## **Construction d'un établissement pénitentiaire à Vannes**

### **Enquête publique de DUP et mise en compatibilité du PLU**

## **Projet de construction d'un centre pénitentiaire – Chapeau-Rouge**

## **ANALYSE ELEMENTS DU D.A.E**

Figure 5 : Scénario d'implantation retenu (Source : dossier de DUP)

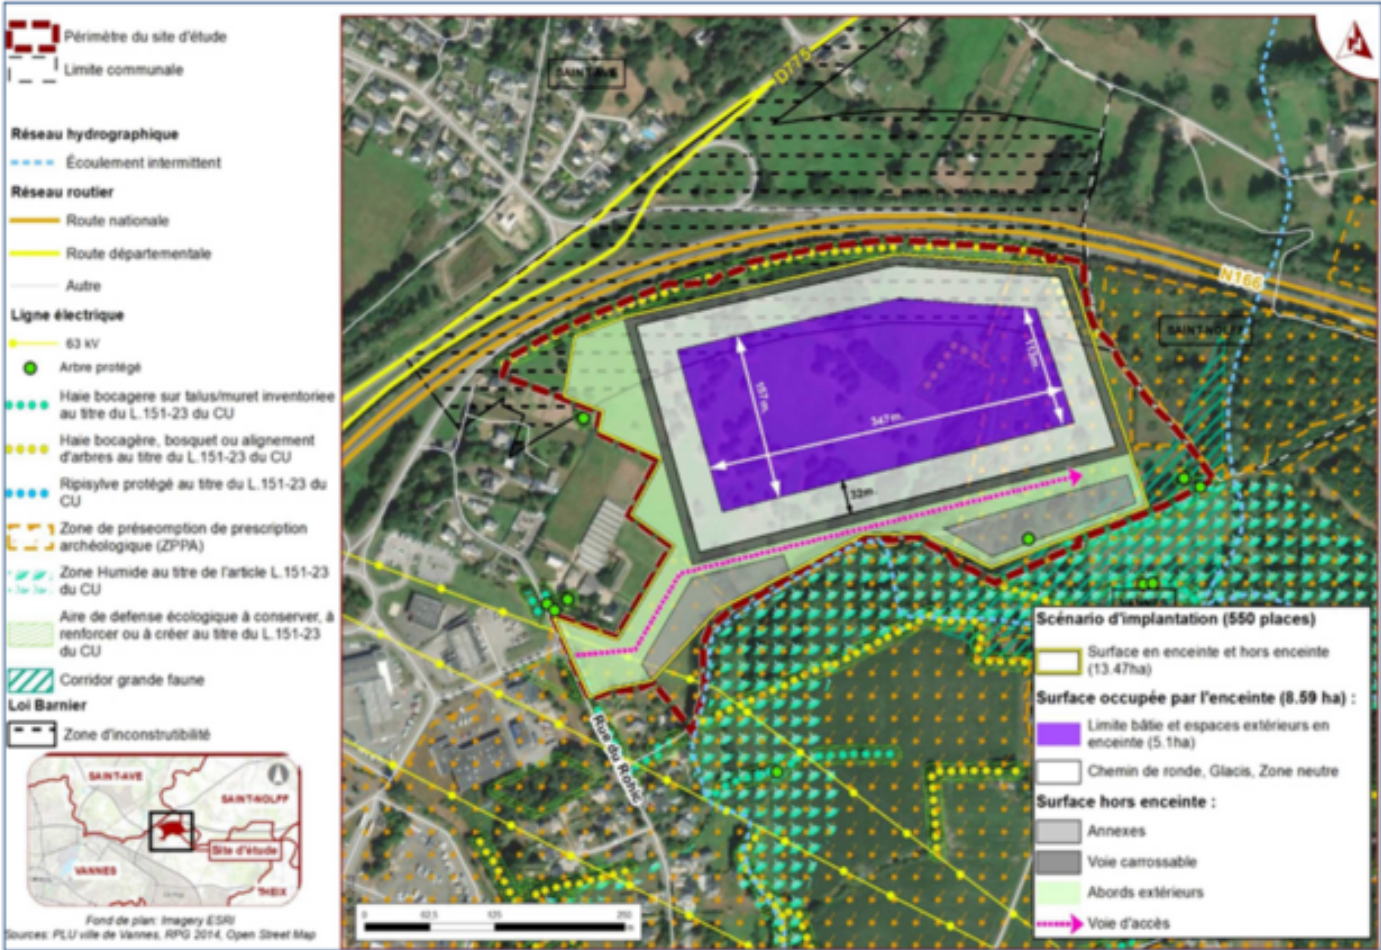
05 : Sur un total parcellaire de 16.1 ha, une surface de 13.50 ha environ sera construite ou aménagée, il reste donc 2.50ha conservant leur état d'espaces naturels initiaux. Ces zones sont-elles identifiées sur un plan et seront-elles bien préservées de tous travaux ? en effet, étant que le projet aménage la quasi-totalité du site et les besoins en place nécessaire au chantier, les zones censées pourraient se voir déborder par le chantier ?

## D – Synthèse avec projet du LIZIEC :

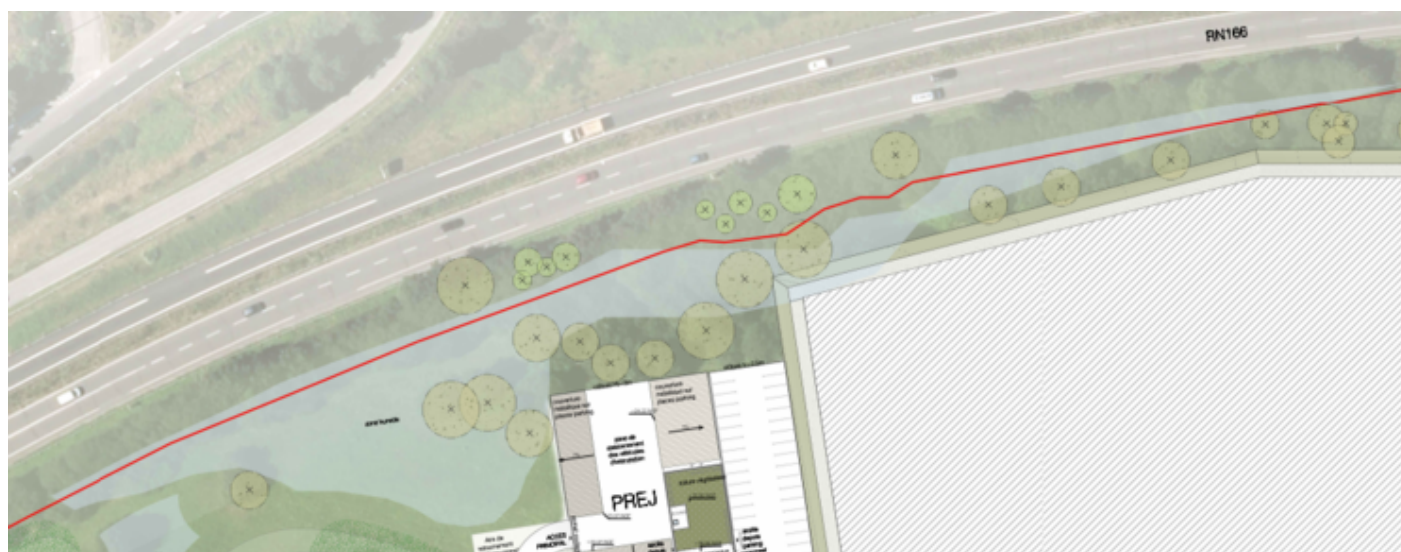
06 : absence de mention du projet de l'échangeur du LIZIEC ?

Le projet du LIZIEC prévoyant la modification / création de voies au regard des plans de principe diffusés, ces éléments devraient apparaître sur le plan masse. Ce dernier ne prend pas en compte les aménagements en cours d'étude également concernant le dossier du LIZIEC ! Une synthèse technique & organisationnelle, entre le projet du LIZIEC, la nouvelle déserte du centre\_P et le nouveau centre\_P est indispensable.

Exemple : les projets LIZIEC prévoient une extension à 3 voies direction RENNES afin de permettre une bonne fluidification des flux de véhicules en provenance de VANNES et se rattachant aux deux voies de circulations accueillant déjà les flux de NANTES & LORIENT.

Cet élargissement de voie côté terrain du centre\_P impacte la limite nord du projet du centre\_P, les surfaces dédiées aux compensations & zones humides au nord-ouest et potentiellement l'emplacement de la limite nord de l'enceinte.

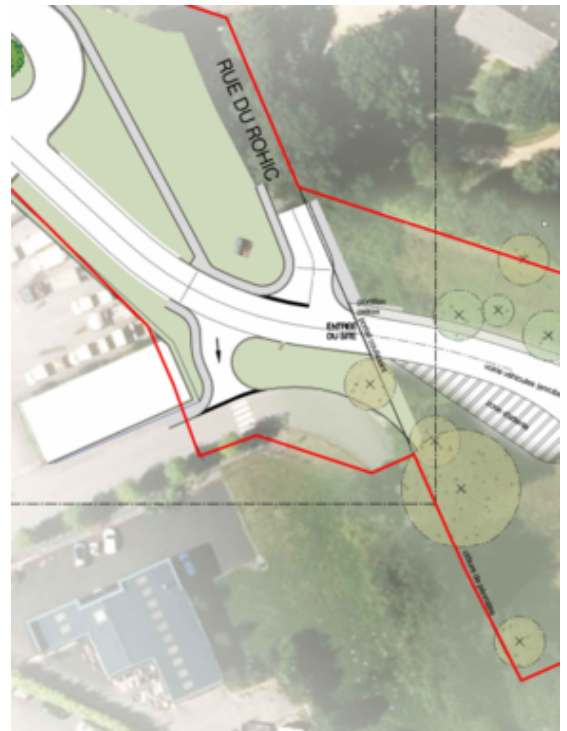
- Confirmer que les aménagements paysagers présentés sur le plan masse 1/600 sont conformes à ces préceptes et ne feront pas l'objet de diminution au prétexte des règles de sécurisation

**Page 70 :** Plan des réseaux :

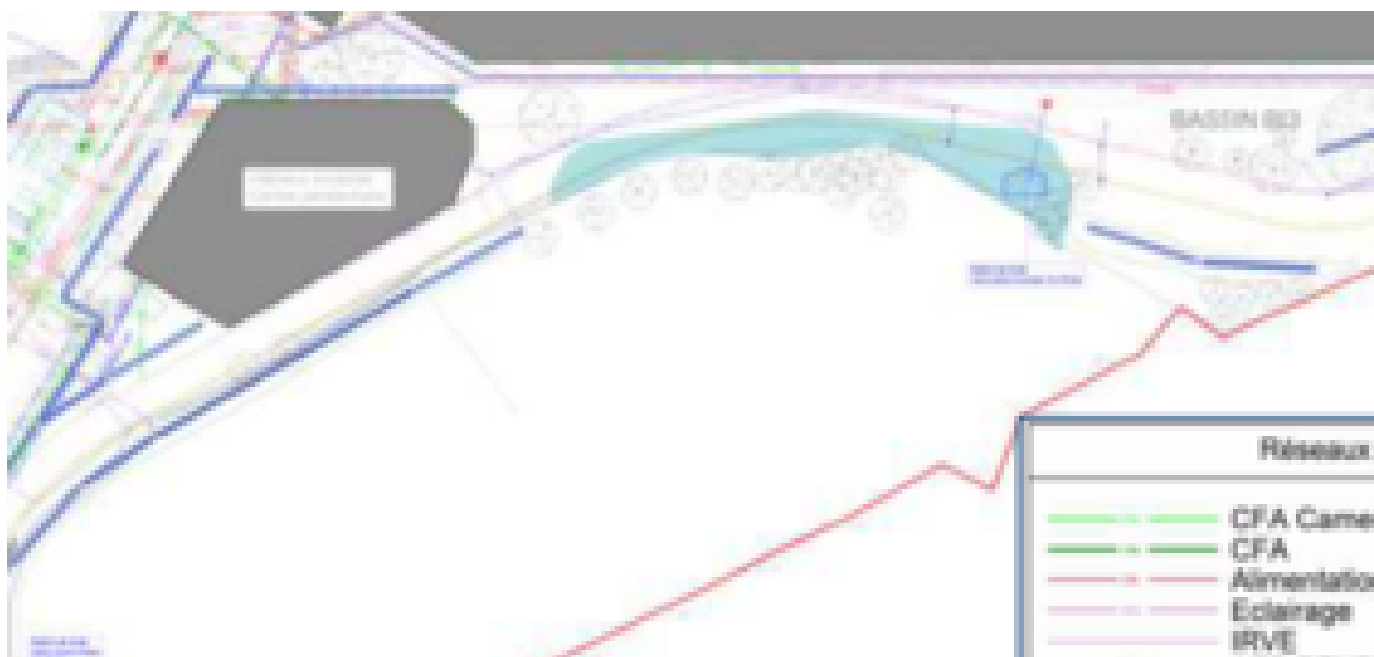
- Le plan présenté ne semble pas prendre en compte l'ensemble des zones humides présentes au nord du boisement conservé (cf plan masse 1/600)

Figure 9 : Coupe topographique

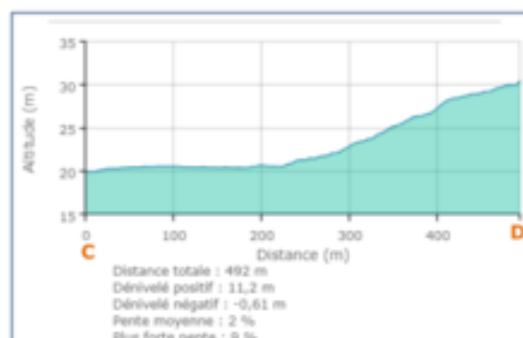
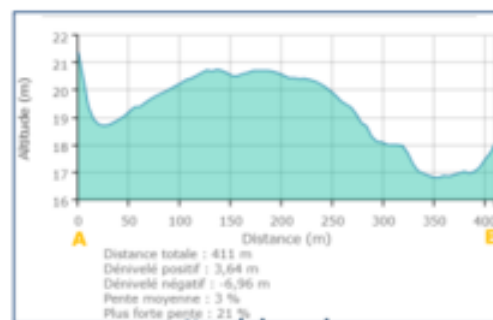
- Ces informations de terrassement limités à 50cm ne recoupent pas les informations de profils topographiques de la page 58 laissant à penser à des amplitudes de terrassements plus importantes vers l'EST du terrain ?
